## DETERMINAZIONE N° 1645 DEL 11/11/2019

**OGGETTO: ESCLUSIONE PROCEDURA DI VIA ART. 19 D.LGS. 152/2006 E S.M. E I.**

**PROGETTO: AMPLIAMENTO DELLA SUPERFICIE DELL'IMPIANTO DI RECUPERO RIFIUTI.**

PARERE N. 29/2019

PLANIMETRIA LAYOUT STABILIMENTO - STATO DI FATTO

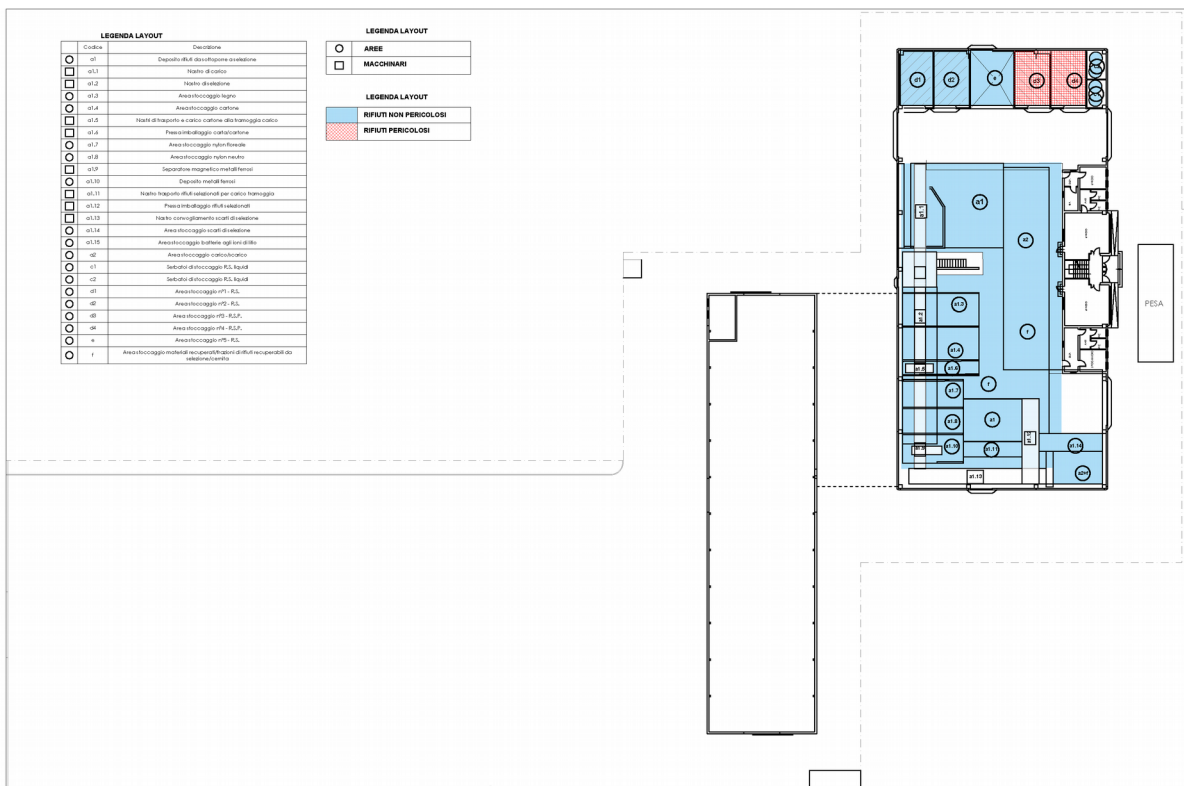
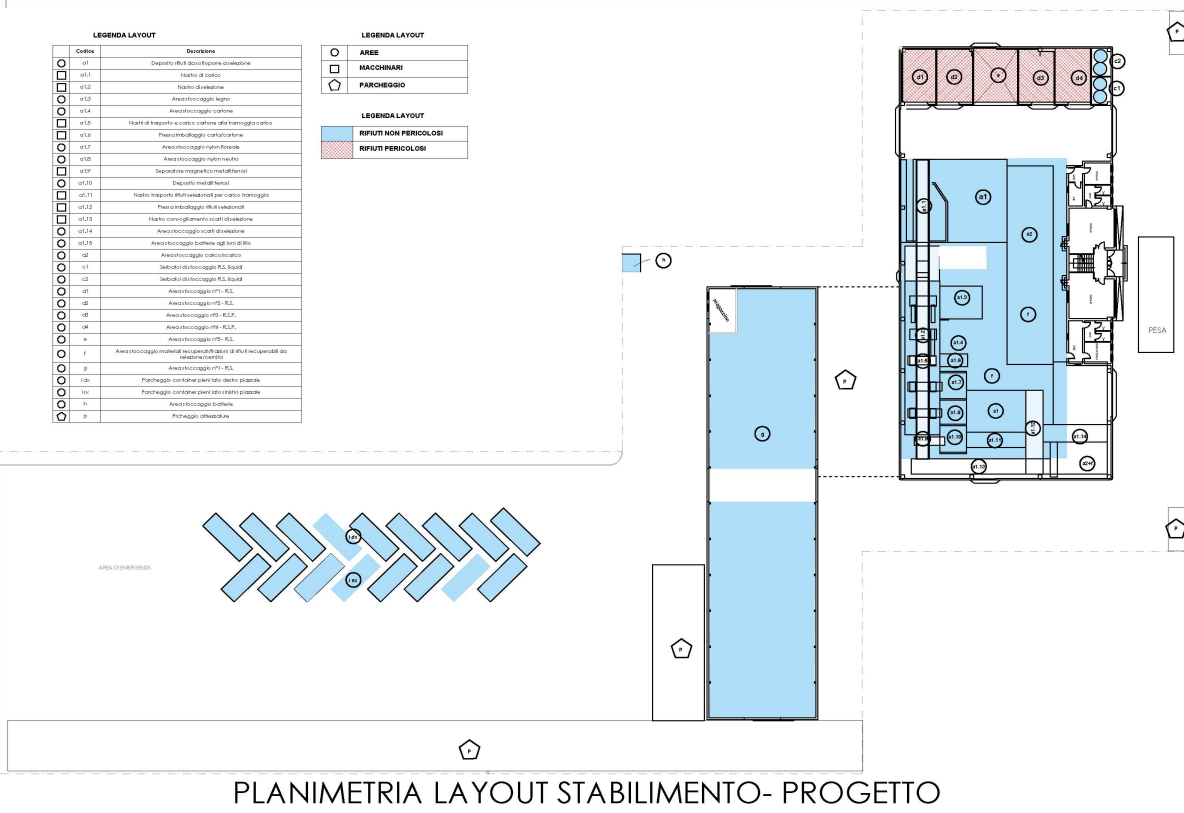
Attualmente lo stoccaggio dei rifiuti pericolosi avviene nelle zone D3 e D4 in rosso nel layout stato di fatto (fig. sotto), e i non pericolosi nelle aree adiacenti, zone E, D1 e D2.

Il progetto prevede di riservare ai rifiuti pericolosi tutte e cinque le aree, D3, D4, E, D1 e D2, (in rosso fig sotto) che presentano tutte le stesse caratteristiche tecniche dei box dei pericolosi.

I rifiuti non pericolosi verranno trasferiti dalle attuali zone (zone E, D1 e D2), al capannone attualmente ad uso magazzino, che presenta pavimentazione impermeabile e caditoia centrale per eventuale raccolta degli spanti mentre sarà realizzato un sistema di raccolta degli eventuali spanti che convoglierà a una vasca a tenuta, meglio descritta nella sezione "ambiente idrico". Questo capannone è realizzato in c.a.p. con tetto in lamiera, ha dimensioni 15,00 m x 60,00 m ed è pavimentato in calcestruzzo.

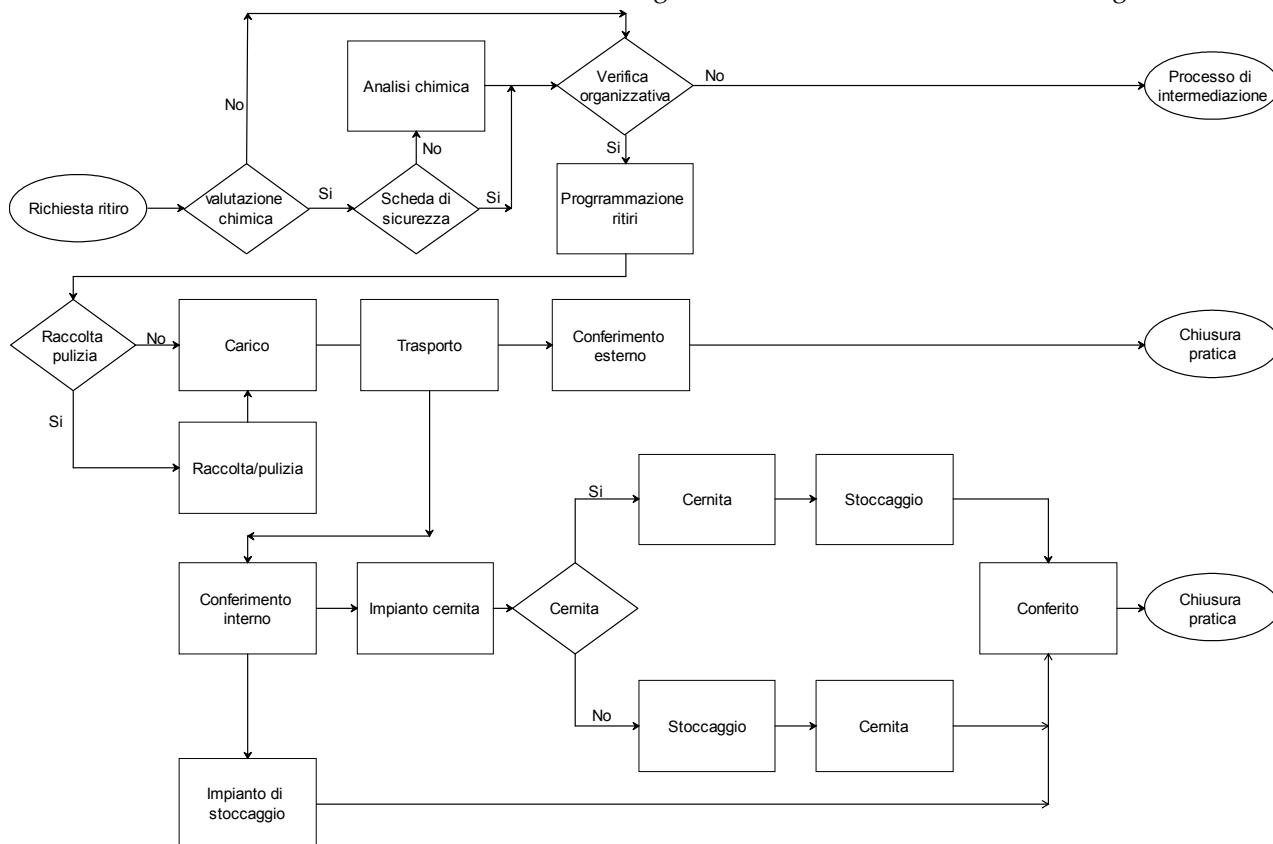
- identificazione planimetrica delle aree parcheggio denominate P1-P2-P3;
- chiarire in maniera univoca in merito allo stato di copertura, o meno, dei cassoni, eventualmente secondo contingenze d'uso (vuoi/pieni, localizzazione nell'ambito del sito, tipologia di rifiuti);
- l'utilizzo della nuova area porta la movimentazione dei rifiuti in prossimità dell'abitazione sul lato NNE del nuovo spazio scoperto, si chiede quindi la proposta di idonee mitigazioni al fine di ridurre l'impatto da rumore, polveri e paesaggistico;
- dovranno essere rivalutate le zone di stoccaggio dei rifiuti, alla luce dell'integrazione richiesta per la componente viabilistica sui percorsi di transito dei mezzi ed i volumi di ingombro degli automezzi;
- dovranno essere rivalutati i codici CER attribuiti ai rifiuti in ingresso, in particolar modo per quanto riguarda gli imballaggi in materiale misto.

Le integrazioni fornite hanno soddisfatto quanto richiesto.
